20210213_PRESENTAZIONE AREE BERSAGLIO QT8

OSSERVAZIONI (*AHIME' TARDIVE*) AL PROGETTO IN FASE DI ESECUZIONE
MILANO, 14 FEBBRAIO 2021

1- PIAZZALE STUPARICH

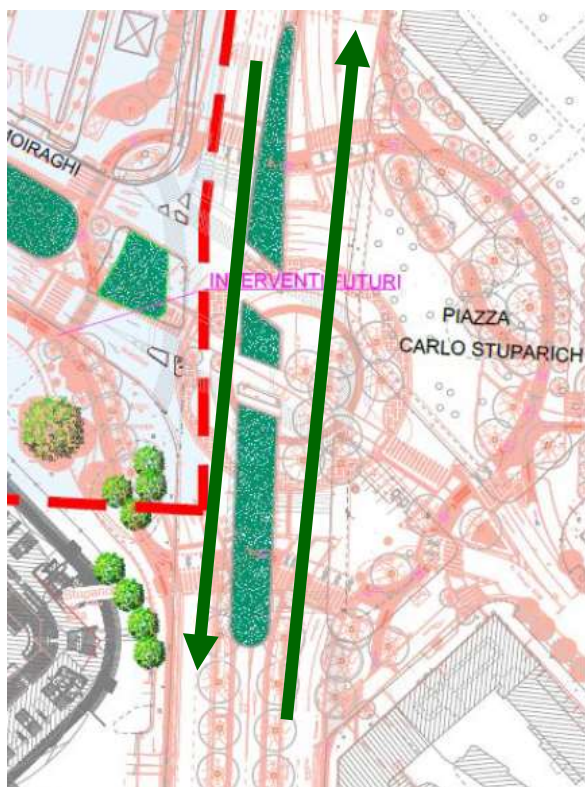
Riprendiamo nuovamente il tema di piazzale Stuparich, ribadendo ancora una volta che riteniamo che la soluzione faraonica di creare una rotatoria in sostituzione di un incrocio semaforico ad un tempo, sia da riconsiderare e rivedere nel suo complesso.

Da notare la lunghezza, la tortuosità e lo spezzettamento del tragitto ciclistico in progetto (in rosa) rispetto alla situazione attuale (in verde). Gli spazi di entrambe le carreggiate e l'assenza di sosta consentono piuttosto il tracciamento di una semplice, lineare, economica, quanto funzionale e sicura pista ciclabile tracciata su strada in vernice bianca tratteggiata.

2-SALMOIRAGHI-BASSI

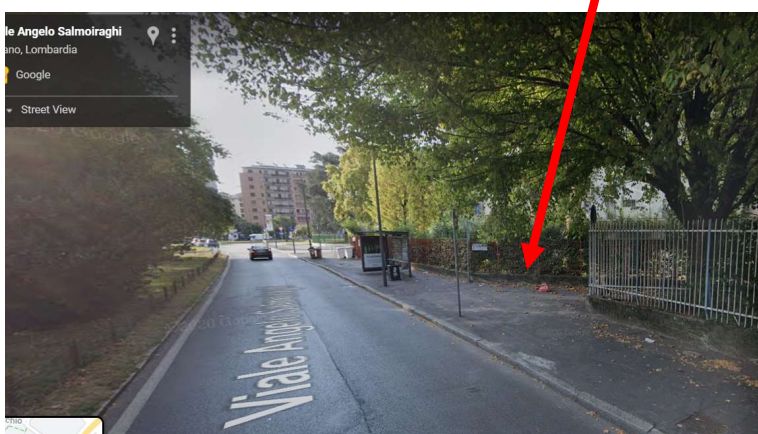
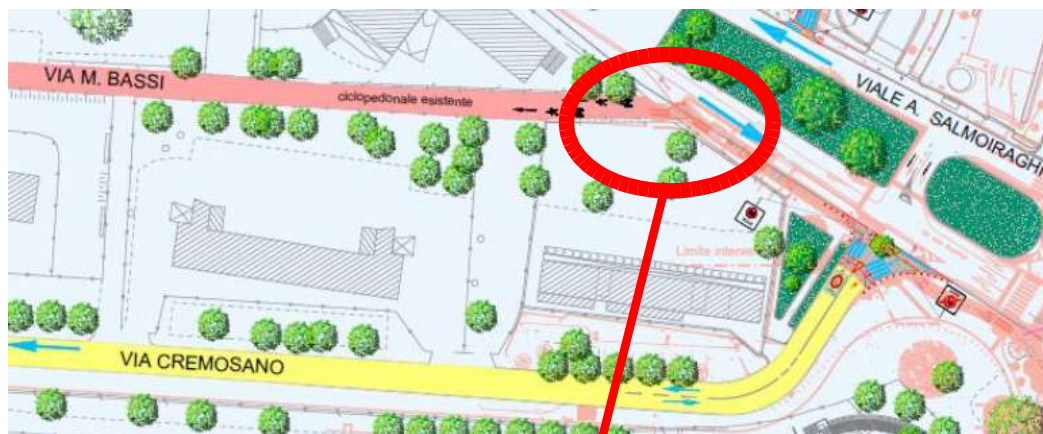
Osserviamo che l'ingresso e l'uscita dalla ciclopedonale esistente non è stata presa in considerazione: la ciclopedonale BASSI_MORETTI continua ad essere mancante di accesso sulla

Salmoiraghi. I ciclisti saranno sempre costretti a pedalare sul marciapiede, passando dietro la fermata del bus

3-DIOMEDE

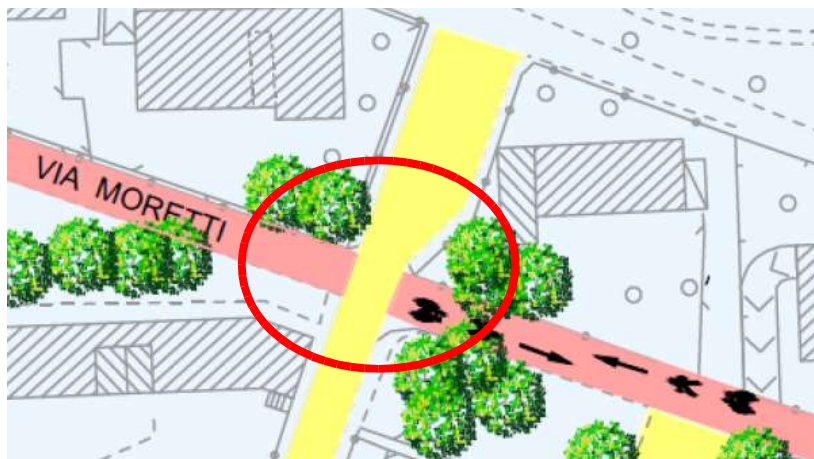
La soluzione adottata è efficace per mettere in sicurezza gli attraversamenti dei pedoni, ma non lo è per i ciclisti: la Diomede è strada a 50 km/h e gli automobilisti, pur a fronte di un restringimento della carreggiata in prossimità dell'attraversamento pedonale, tendono a non rallentare e il ciclista – trovandosi nello spazio ridotto - viene pericolosamente sfiorato dai veicoli.

Chiediamo pertanto che in prossimità di questa infrastruttura per il restringimento della carreggiata venga sperimentata una nuova segnaletica, non ancora prescritta dal CdS ma già adottata con successo in alcuni Comuni (per esempio Turate) , cioè la *strada a priorità ciclistica*, utilizzando una segnaletica orizzontale apposita (v. più sotto).

5-OSMA-MORETTI-SANT'ELIA

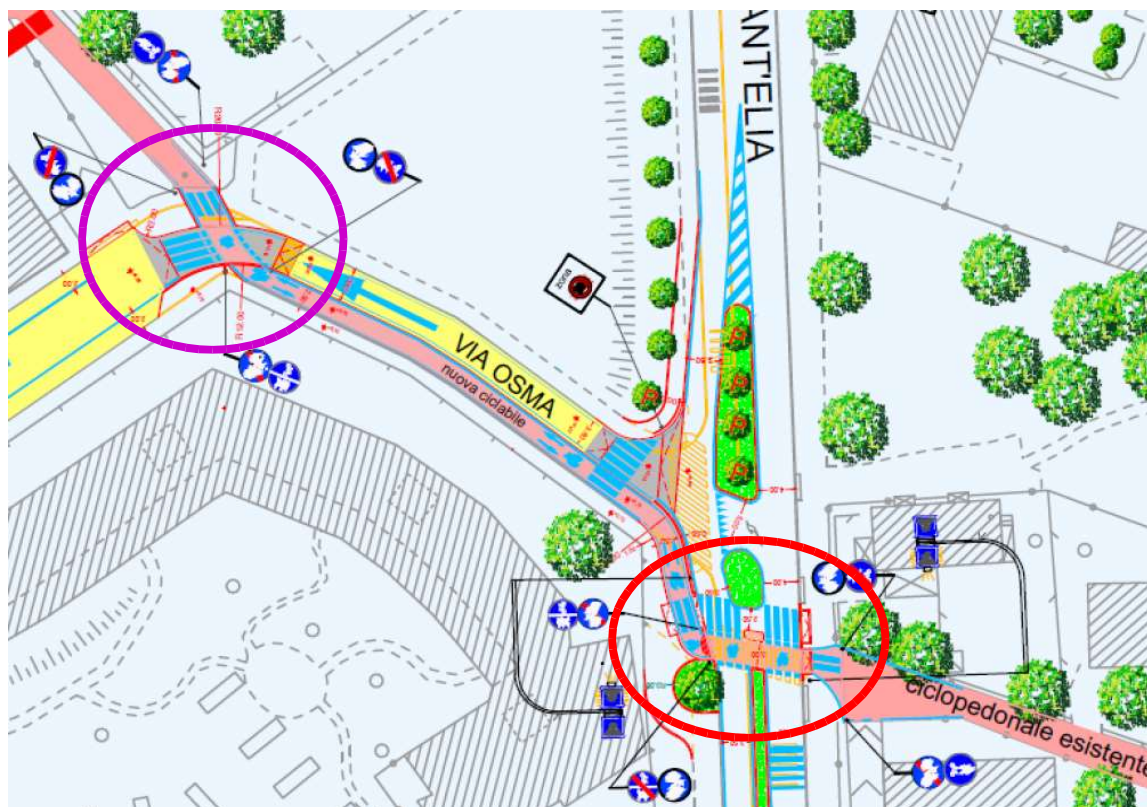
La parte ciclabile però rivela molte criticità; sarebbe stato utile richiedere un interessamento diretto dell'Associazione per mettere a punto quelle minime modifiche che avrebbero reso efficace il lavoro che invece così si rivela una complicazione invece che una facilitazione.

ATTRAVERSAMENTO DI SANT'ELIA: se si fosse portato l'attraversamento ciclabile a monte rispetto a quello pedonale, il transito delle biciclette sarebbe stato più fluido ma soprattutto non avrebbe interferito con quello dei pedoni. (cerchio rosso)

In che punto e con quali modalità e manovre il ciclista entra in via Moretti?

Il progetto rende la manovra molto difficoltosa e pericolosa.

Idem come sopra.

Il progetto qui rappresentato prevede un doppio senso ciclabile, ma con una soluzione inappropriata, ovvero con una pista ciclabile bidirezionale, immaginiamo in sede propria, cioè delimitata da cordoli e di questo chiediamo conferma.

In caso affermativo, lo riteniamo un lavoro impegnativo e sovradimensionato rispetto allo scopo: la possibilità di procedere in controsenso rispetto alle auto infatti :

- si interrompe subito alla fine del primo tratto della Osma (sono 70 metri)
- viene realizzata al solo scopo di poter impegnare il tratto asfaltato che fiancheggia un lato del Piccolo Stadio San Siro e raggiungere in leggera salita il marciapiede senza sbocco (se non agli estremi in corrispondenza degli incroci) di via Lampugnano. (cerchio magenta)

7-CIMABUE-ISERNIA-PERGINE

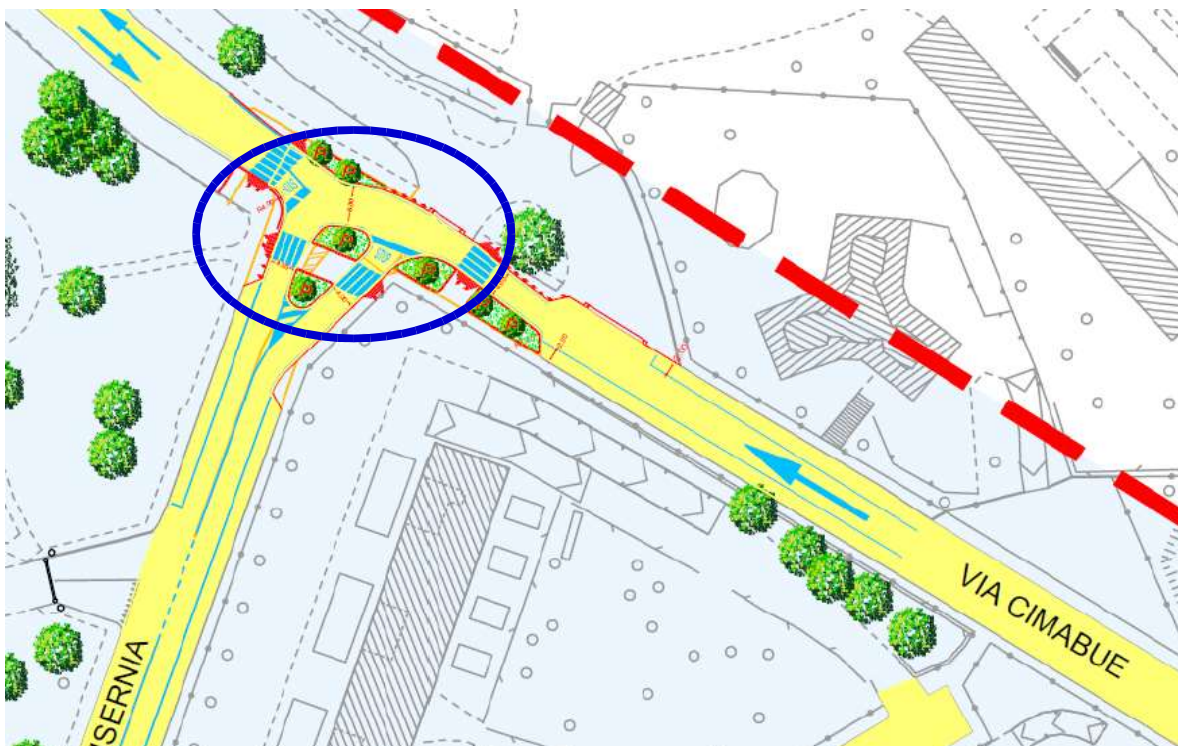
Riteniamo però che la soluzione adottata non sia la più adatta alla situazione.

- una notevole infrastrutturazione, fatta da isole spartitraffico, cordoli, aiuole che definiscono spazi chiusi e rigidi per i pedoni.
- una soluzione che privilegia la viabilità veicolare (peraltro in strade non di particolare traffico) pur trovandoci in una zona praticata prevalentemente da sportivi, persone che corrono, spesso in gruppo e/o affiancati; l'area avrebbe dovuto riconoscere questa valenza e dare ai suoi fruitori lo spazio e il *respiro* di cui hanno bisogno.

L'incrocio è invece stato trattato in modo generico, come un *qualsiasi* incrocio urbano.

Un'occasione persa per creare uno spazio di qualità e, probabilmente, tanti soldi che potevano essere spesi meglio.
